**島根原子力発電所 2号炉
原子炉制御室等，緊急時対策所
及び監視測定設備について**

(コメント回答)

**令和 2 年 6 月
中国電力株式会社**

図20-1 ベント実施に係る対応の流れ

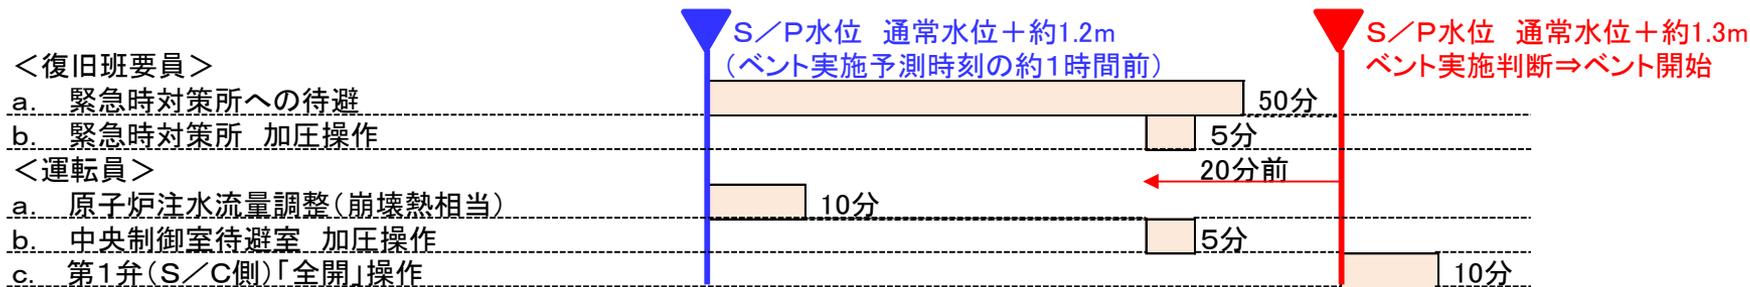
原子炉制御室待避室の加圧操作について、待避室加圧判断とベント実施判断との関係性を明確化すること。あわせて、ベント開始5分前に待避室を加圧指示することについても、事故状況を踏まえた上で、原子炉制御室待避室の加圧時間、移動時間等を踏まえて手順の成立性を説明すること。

- ベント実施判断（サプレッション・プール水位通常水位+約1.3m）までに待避室加圧操作完了状態とするため、待避室加圧の開始判断をベント実施予測時刻の約20分前に変更
- 加圧開始を20分前にした場合でも、ポンベ容量には十分余裕があり、ポンベ本数12本で対応可能である。
（[待避時間（8時間）のポンベ本数]+[20分前操作による追加ポンベ本数]=11.4+0.5=11.9≒12本）
- 待避室加圧準備操作（ポンベ保管場所における現場操作）は炉心損傷判断の段階で着手・完了済
- 待避室加圧操作（①中央制御室内の移動、②空気供給出口止め弁の開操作、③空気ポンベ流量調節弁の開操作）は合計約2分程度で実施可能。手順上の想定時間には余裕をみた5分を想定し、ベント実施予測時刻の約15分前に加圧操作完了可能
- 加圧開始から待避室必要正圧に到達するまでにかかる時間は数秒

- 緊急時対策所ポンベ加圧開始も待避室に合わせベント実施予測時刻の約20分前に変更。

図21-1 中央制御室換気系 系統概要

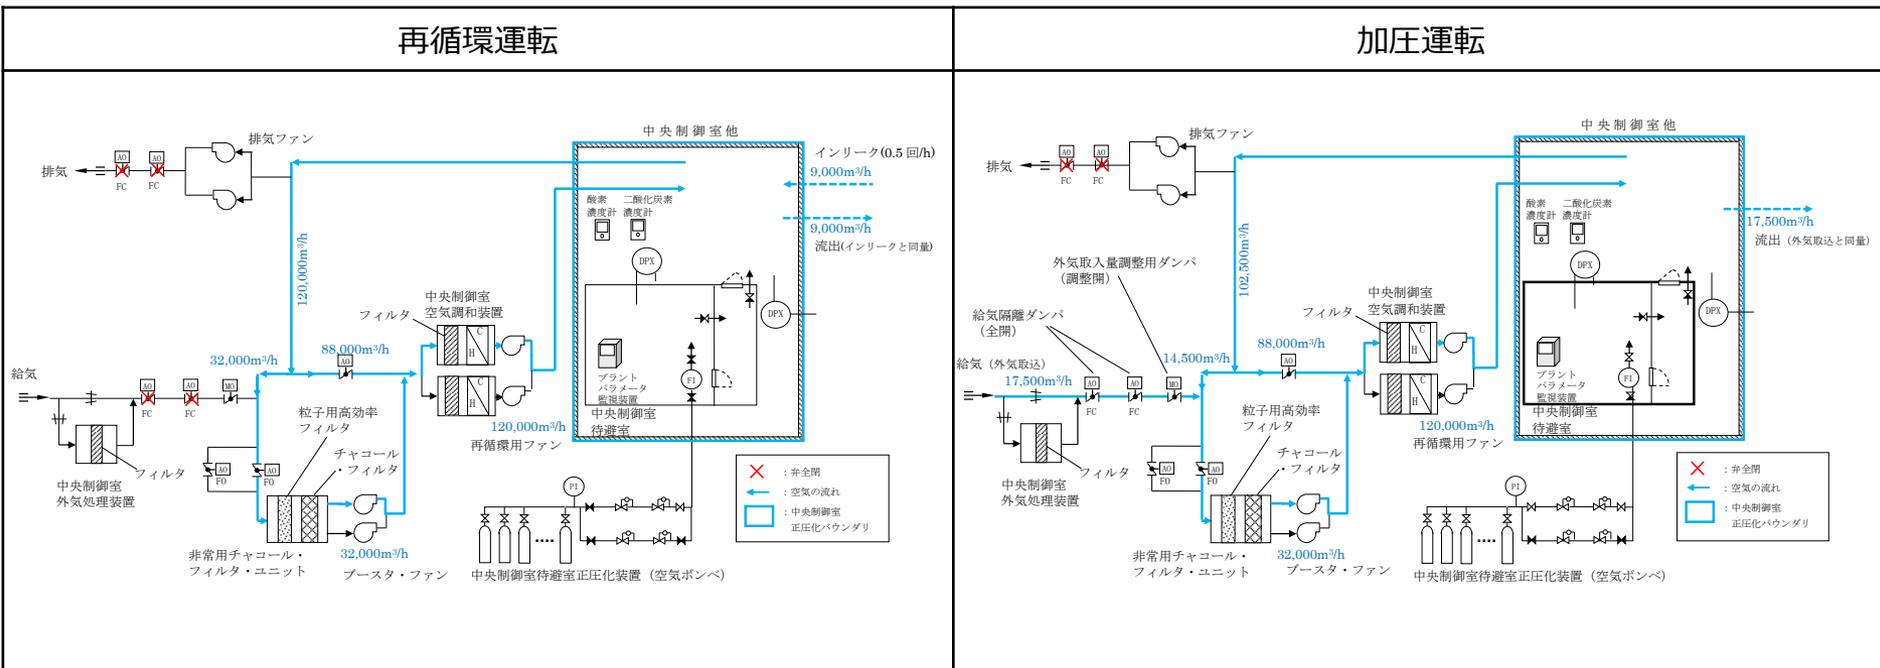
プルーム通過時の中央制御室換気空調系の運転モードについて、運転員の被ばく低減の観点からも、外気取入による加圧運転モードを継続することが再循環運転モードよりも適しているのか、考え方を整理して説明すること。

- 図21-1に再循環運転時及び加圧運転時の系統概要図を示す。
- 再循環運転は、一次冷却材の漏えい等に伴う、手動起動若しくは換気系放射線異常高等の中央制御室換気系隔離信号の発信を受け自動で通常運転状態から切り替わり、中央制御室バウンダリを外気から隔離し、バウンダリ内の空気を非常用チャコール・フィルタ・ユニットを通して循環する。
- 加圧運転は、炉心損傷判断により着手し、再循環運転の状態から給気隔離ダンパ及び外気取入量調整用ダンパを開操作し、外気を非常用チャコール・フィルタ・ユニットを通じて取り込むことで、中央制御室バウンダリ内を正圧に維持し、バウンダリ外からのフィルタを通らない空気流入 (インリーク) を防止する。

緊急時対策所用発電機への燃料給油に伴うタンクローリの移動ルート及び作業場所

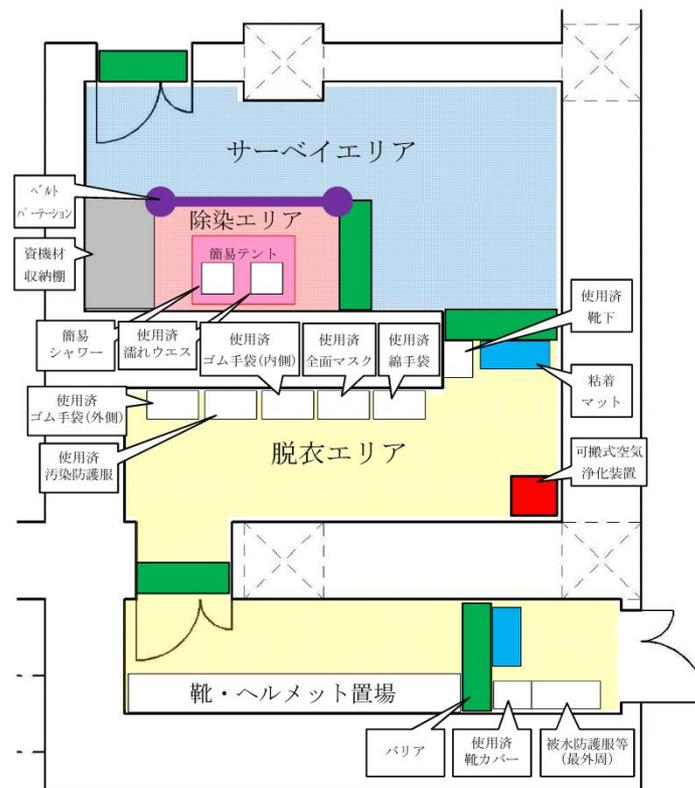
緊急時対策所用燃料地下タンクから緊急時対策所用発電機への燃料給油に関して、免震重要棟、免震重要棟遮蔽壁からの悪影響、タンクローリの作業場所の確保等について説明すること。

- 緊急時対策所用燃料地下タンクから緊急時対策所用発電機への燃料給油を実施するためのタンクローリの作業場所は、いずれの場所においても、タンクローリ（全長：約5m、全幅：約2m）の移動、設置及び作業に支障となることがないよう、十分な作業場所を確保する。
- タンクローリの作業場所周辺には、免震重要棟及び免震重要棟遮蔽壁等の構造物があるが、「技術的能力 添付資料1.0.2 可搬型重大事故等対処設備保管場所及びアクセスルートについて」において、基準地震動 S_s により倒壊しないことを確認する。また、損壊する可能性が否定できない構造物は、損壊に対して十分な離隔距離が確保されていることを確認する。

緊急時対策所チェンジングエリアの設営状況

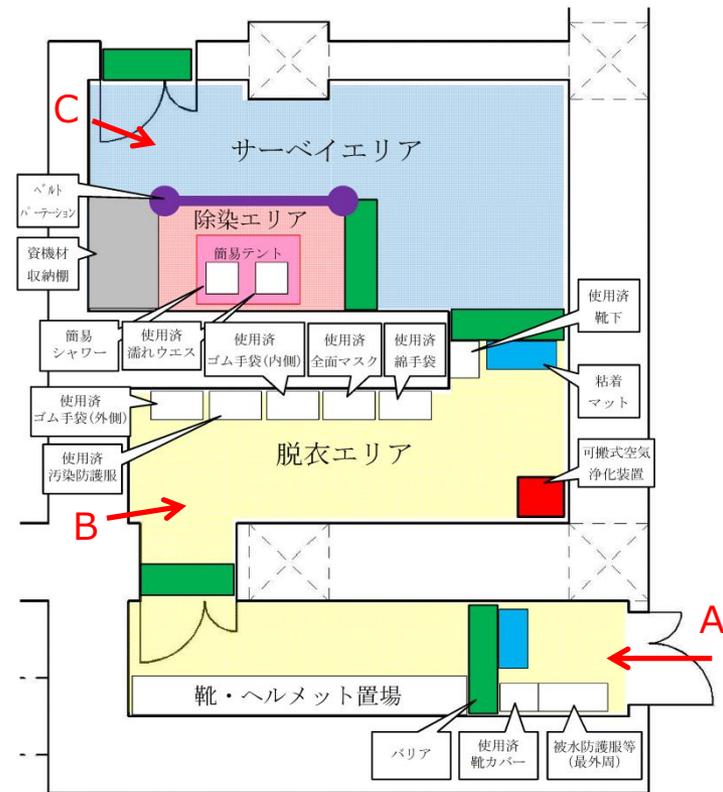
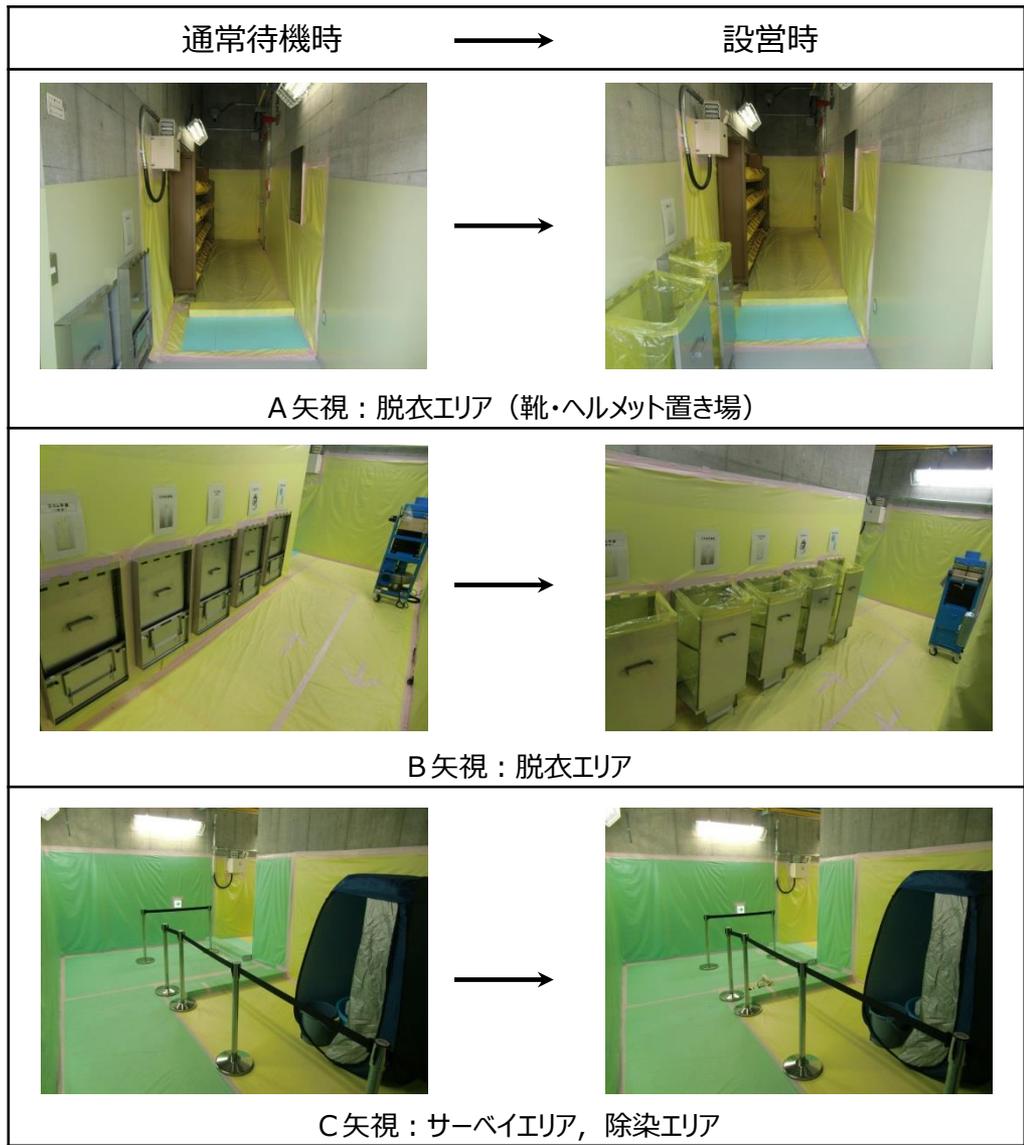
緊急時対策所のチェンジングエリアについて、通常待機時はどの状況まで準備されているか明確にした上で、作業着手から必要となる資機材、手順等を整理して説明すること。

- チェンジングエリアは、速やかな設置作業を可能とするよう、各エリアを平常時から養生シートによりあらかじめ養生しておくとともに、右図に示す資機材をチェンジングエリア内に配備しておく。
- チェンジングエリア設営時には、以下を実施する。
 - 平常時から設置しているチェンジングエリア用資機材の設置状態を確認する。また、床・壁の養生状態を確認し、必要により補修を行う。
 - 粘着マットの保護シートの剥離及び装備回収箱へポリ袋の取り付けを行う。
 - GM汚染サーベイメータを設置する。

中央制御室運転員の体制（2号炉運転中の場合）

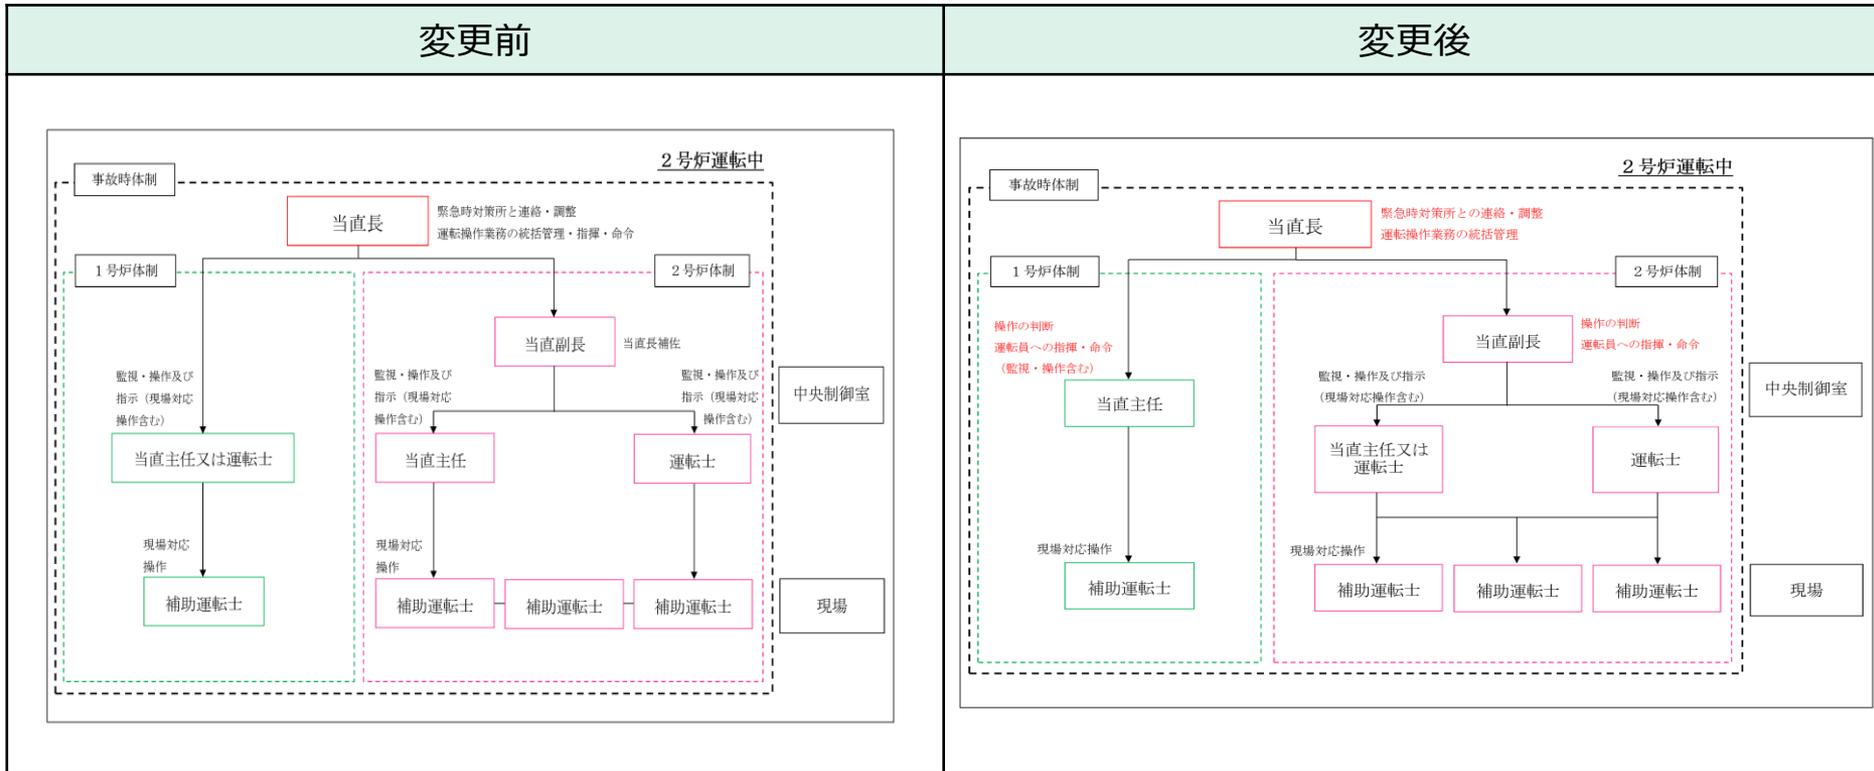
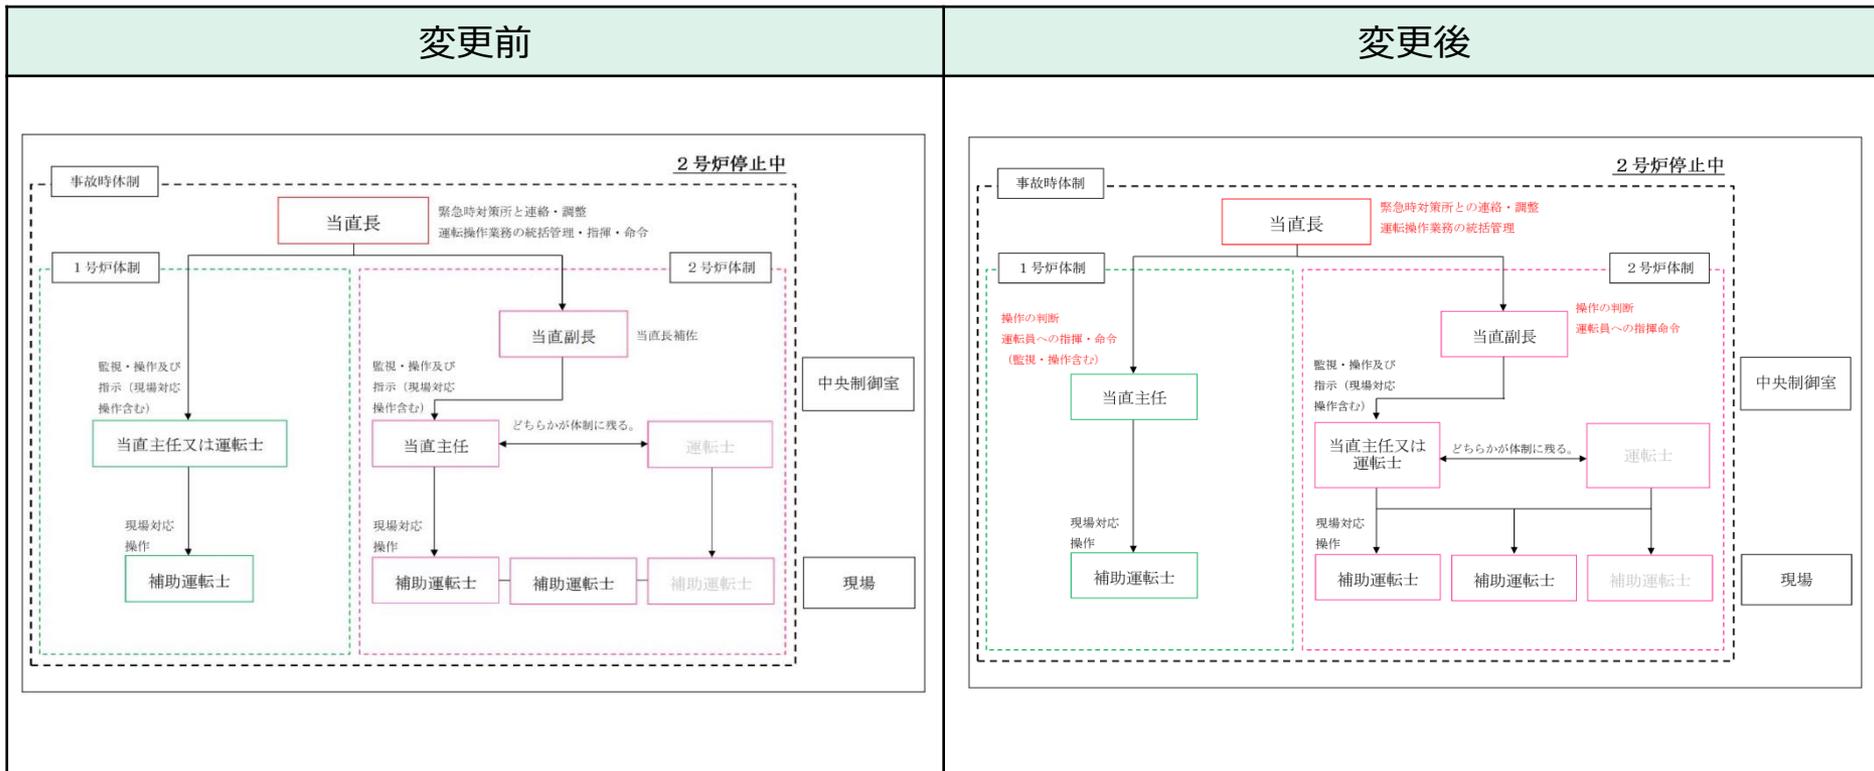
同時発災時の指揮命令の混乱を避ける観点から、中央制御室における2号炉の指揮・命令が、廃止措置中の1号炉の影響を受けることなく行えるよう、体制を検討すること。また、同時火災発生時の初期消火体制についてもあわせて整理して説明すること。

- ▶ 廃止措置段階にある1号炉との同時発災を想定した場合であっても、2号炉の指揮・命令が1号炉の影響を受けるとがないよう、中央制御室において号炉ごとの指揮命令系統を確立する。
 - 各号炉における運転員への指揮・命令の役割を、「当直長」から、1号炉は「1号当直主任」に、2号炉は「2号当直副長」に変更する。
これに伴い、「2号当直副長」が、手順書に従って、格納容器ベントの実施、原子炉への海水注入を判断する。
 - 「当直長」は、緊急時対策所との連絡・調整、運転操作業務の統括管理（号炉間調整、1号当直主任及び2号当直副長の監視）を実施する。
 - 格納容器ベントに伴うプルーム通過時においては、中央制御室待避室にとどまる要員は、当直長及び2号運転員の5名から変更はない。（2号運転員2名と1号運転員2名は、緊急時対策所に待避する。）
- ▶ 夜間及び休日（平日の勤務時間帯以外）の体制において、重大事故等と火災が同時に発生した場合であっても、2号炉への対応に支障がないよう、専属の初期消火の責任者（自衛消防隊長）1名を、新たに配置する。
- ▶ 緊急時対策所の要員参集後の体制において、緊急時対策所における各号炉の監視体制を明確にするため、プラント監視班員を1名から2名（1名増員）に変更する。
- ▶ 夜間及び休日（平日の勤務時間帯以外）の体制において、大規模損壊発生時（故意による大型航空機の衝突その他のテロリズムの発生により、中央制御室（1号炉及び2号炉運転員を含む）が機能しない場合）に活動を期待する、「運転補助要員2名（建設段階にある3号炉の3号中央制御室に常駐する運転員）」を組織体制図において明確に規定する。

- 2号炉体制のうち、「当直主任」を「当直主任又は運転士」に見直しているが、現在の保安規定第12条（原子炉の運転員の確保）において、「当直長、当直副長、当直主任または運転士の職位にある運転員」の中から、常時中央制御室に確保することとしているため、従前からの運転員の確保体制の考え方を見直したものではない。
- 当直長から当直副長への指揮・命令権限の委譲について、現在の社内規定においても、「当直副長は、異常時において事故時操作要領書等の手順に基づき、指揮・命令を行うことができること」を定めており、現行の運用からの影響はない。

モニタリング・ポストの電源構成概略図

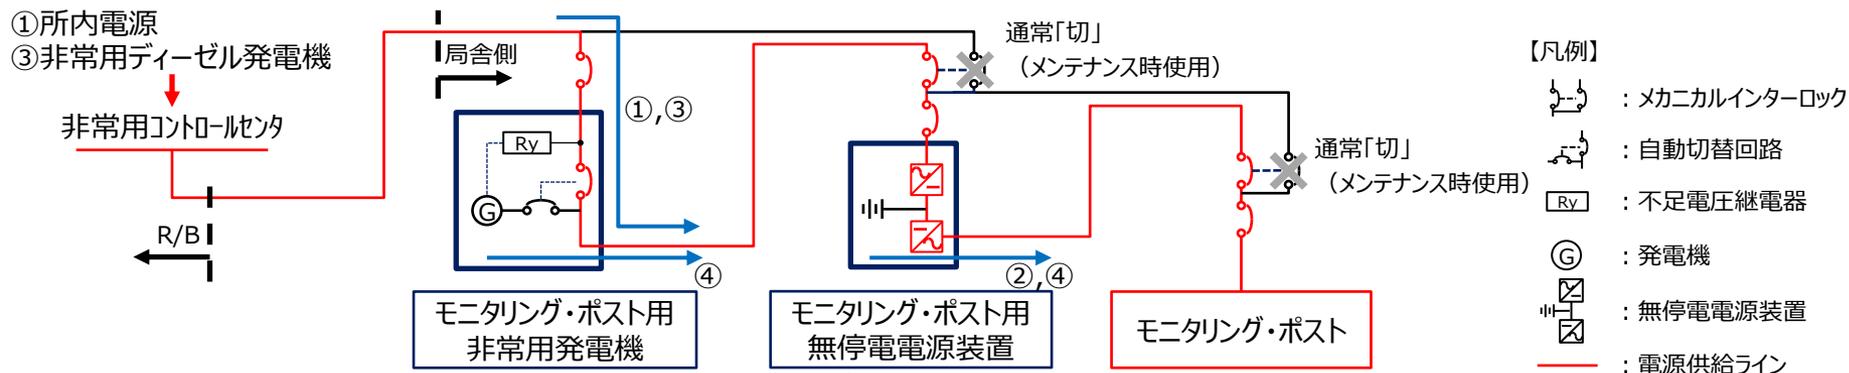
モニタリングポストへ給電する各電源について、自動起動するので手順はないとのことであるが、図面等を示して、起動順序の関係性を説明すること。

・モニタリング・ポストへ給電する各電源の起動順序・優先順位は以下のとおりとなる。

非常用ディーゼル発電機は、所内電源が喪失後自動起動し、約10秒で電源供給が開始され、モニタリング・ポスト用無停電電源装置を経由して電源供給を行う。

モニタリング・ポスト用非常用発電機は、局舎側に設置しているモニタリング・ポスト用発電機制御盤内の不足電圧継電器により電源喪失を検知することで自動起動し、運転待機状態となる。自動起動から約40秒以内に、自動切替により電源供給を開始する。また、復電した場合は不足電圧継電器による検知で、所内電源側に自動で切り替わりその後、発電機が自動停止する。電源供給が開始されるまでの間は、モニタリング・ポスト用無停電電源装置から継続して電源供給が行われる。

なお、これらの電源供給は自動起動・自動切替で行われることにより、運転員による操作は不要な設計としている。
